改善箇所説明図①

改善箇所説明図②

改善箇所説明図③

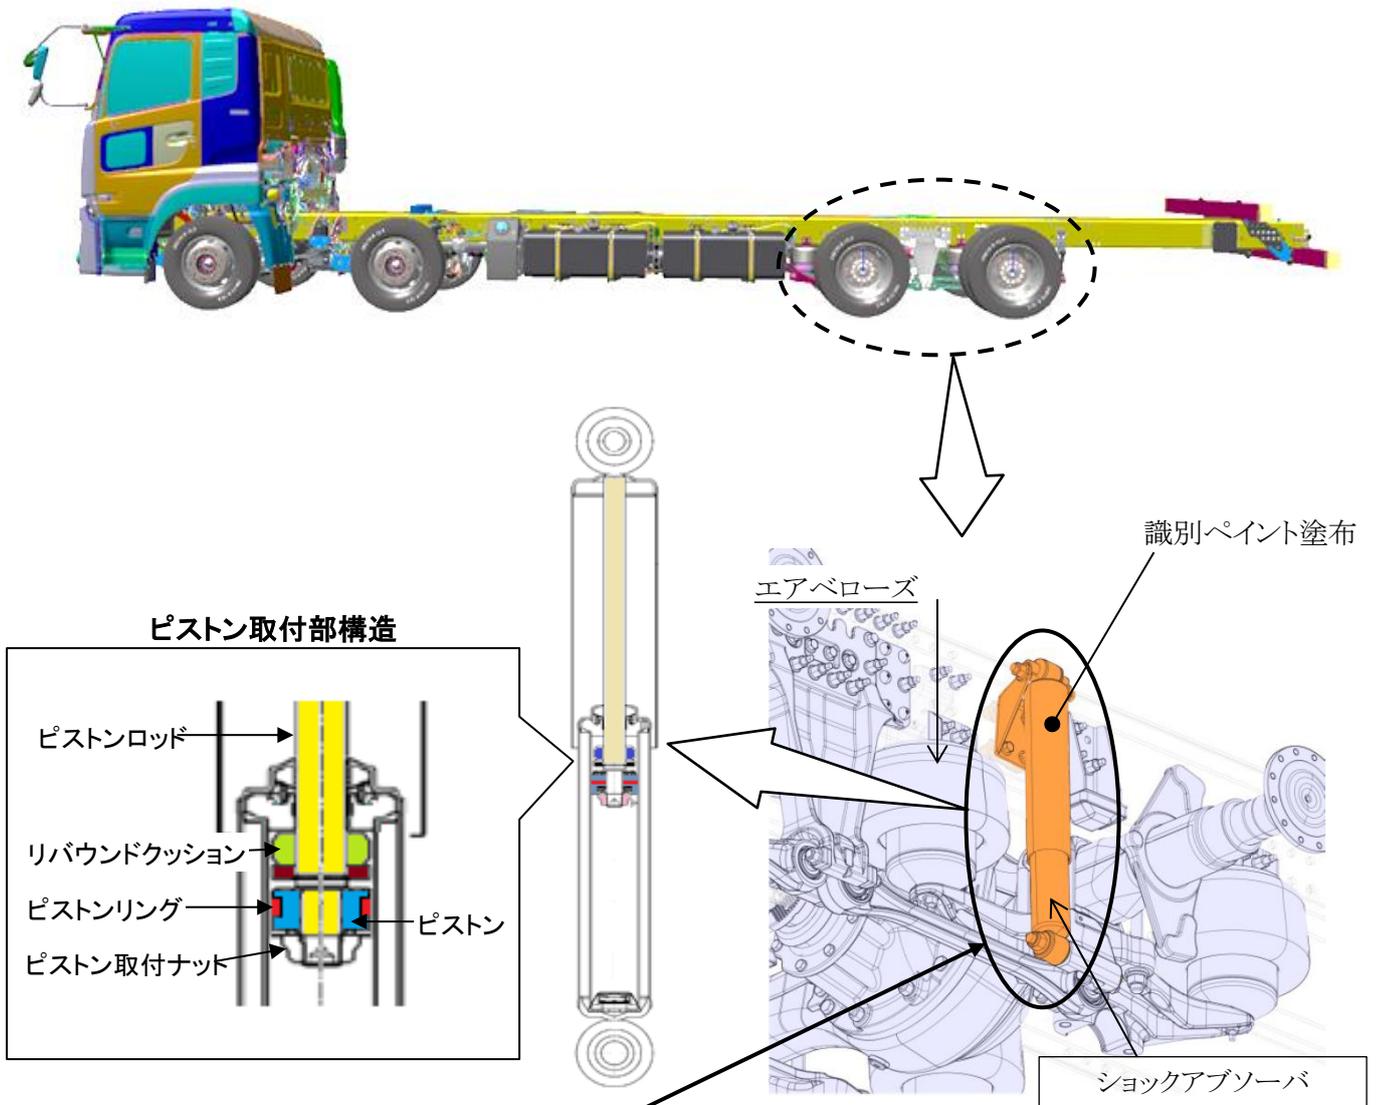
エアサスペンション仕様の車高調整装置装備車におけるショックアブソーバのピストン構造が不適切なため、横力によってピストンとシリンダの接触面圧が過大となり、荷役作業時等で最大車高まで上昇させ下降する動作を繰り返すと、ピストンリング溝部で内壁を傷つけることがある。そのため、そのままの状態で使用を続けると、当該ショックアブソーバのピストンリング部に金属片が溜まり固着して、曲りや折損が発生し、最悪の場合、タイヤと干渉してバーストまたは発熱により発火するおそれがある。

全車両、ショックアブソーバを対策品と交換する。また、取扱説明書に車高調整装置の特性に関する記述の追補版を配布する。

識別： ショックアブソーバ上部外筒の表面に青色のペイントを塗布する。

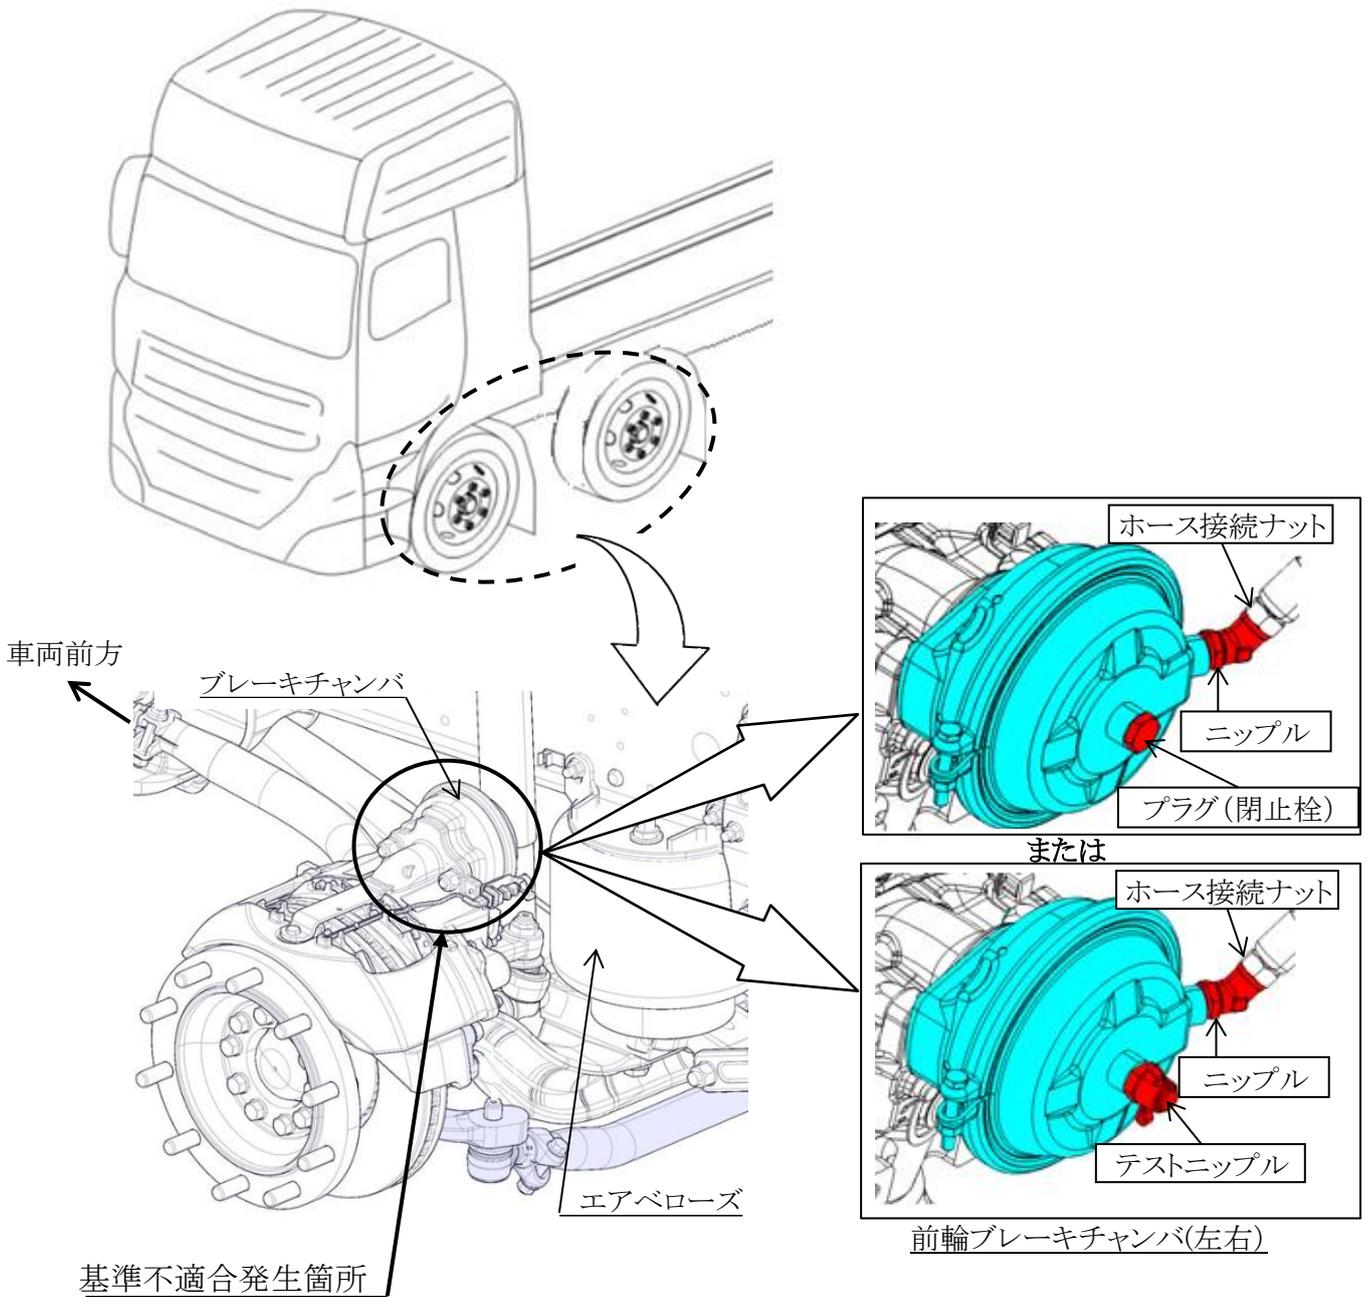
制動装置における前輪ブレーキチャンバの組付作業が不適切なため、プラグ(閉止栓)またはテストニップルおよびブレーキホース接続部(ニップルおよびホース接続ナット)の締付トルクが不足しているものがある。そのため、そのままの状態で使用を続けると、当該プラグ等が緩みエア漏れが生じ、最悪の場合、脱落してエアが供給されず制動力が低下するおそれがある。

全車両、プラグまたはテストニップルおよびブレーキホース接続部(ニップルおよびホース接続ナット)を点検し、規定トルクで締付ける。

識別:ブレーキチャンバのプラグ(またはテストニップル)およびブレーキホース接続部に青色のペイントを塗布する。

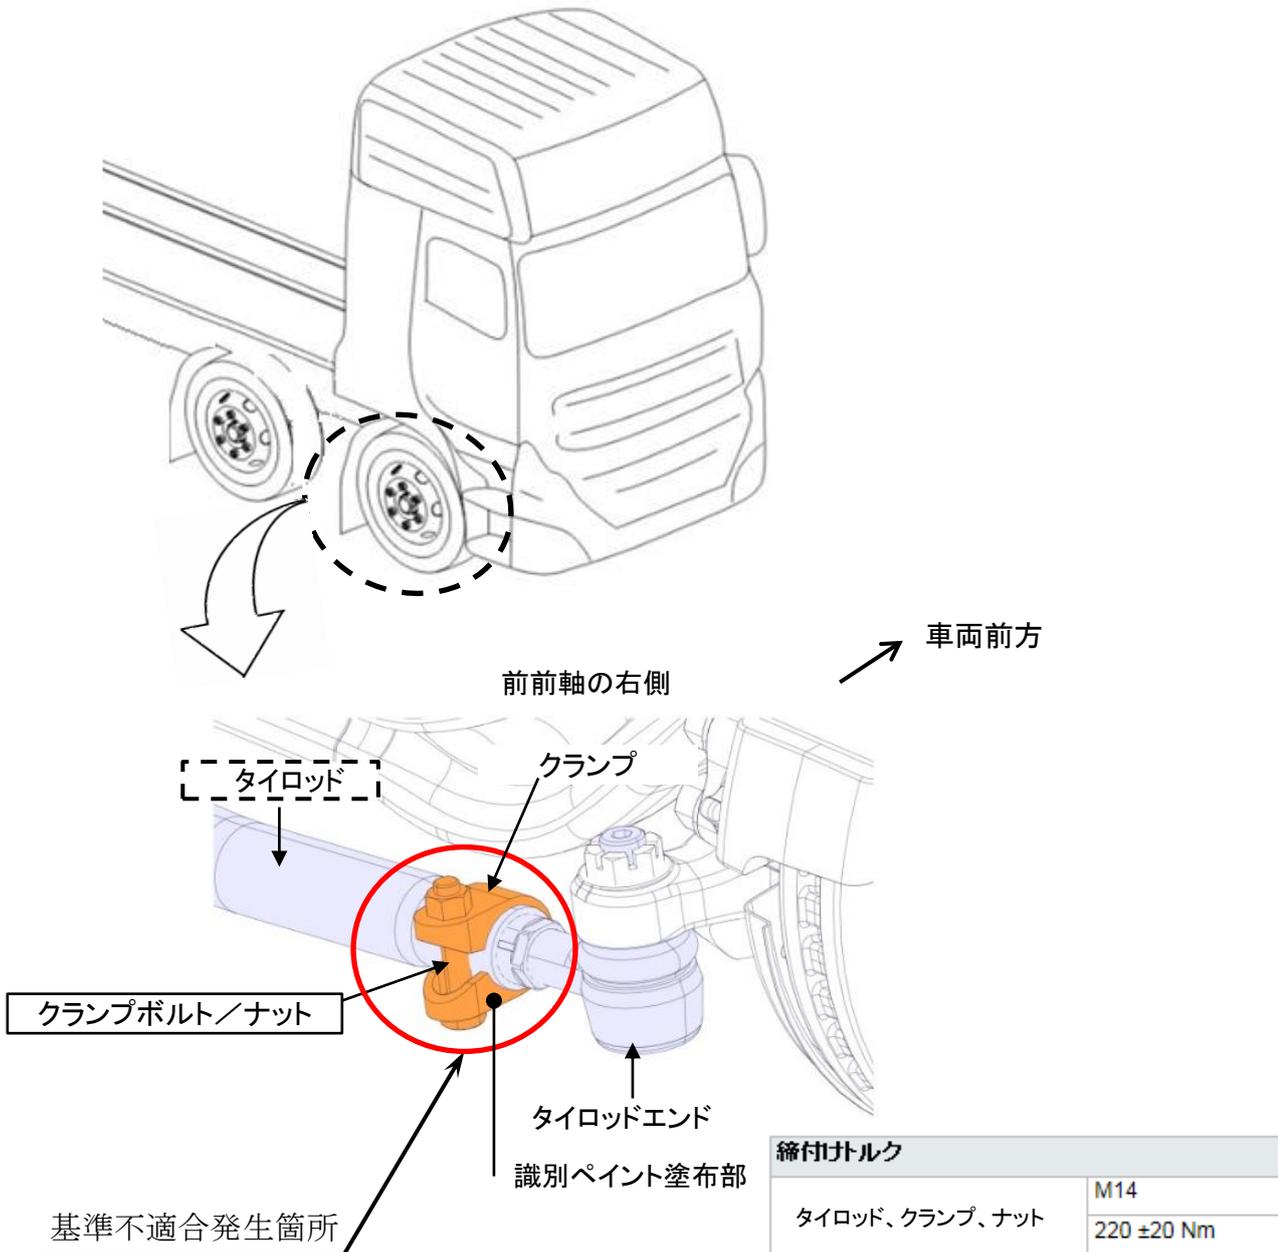
前前軸右側タイロッドエンドの固定クランプ締付けボルトのメッキ前処理(酸洗い)工程が不適切なため、水素脆化によりボルトの強度が低下しているものがある。そのため、そのままの状態で使用を続けると、ボルトが破断してタイロッドエンド部にガタが生じ、最悪の場合、タイロッドチューブが破損して、操舵不能になるおそれがある。

全車両、前前軸右側タイロッドエンドの固定クランプボルト/ナットを対策品と交換する。
なお、ボルト/ナットが損傷または脱落している場合には、タイロッドをアセンブリで交換する。

注： は、交換する部品を示す。 は、必要に応じてアセンブリで交換する部品を示す。
識別: 作業完了車には、右タイロッドエンドのクランプ部に青色ペイントを塗布する。
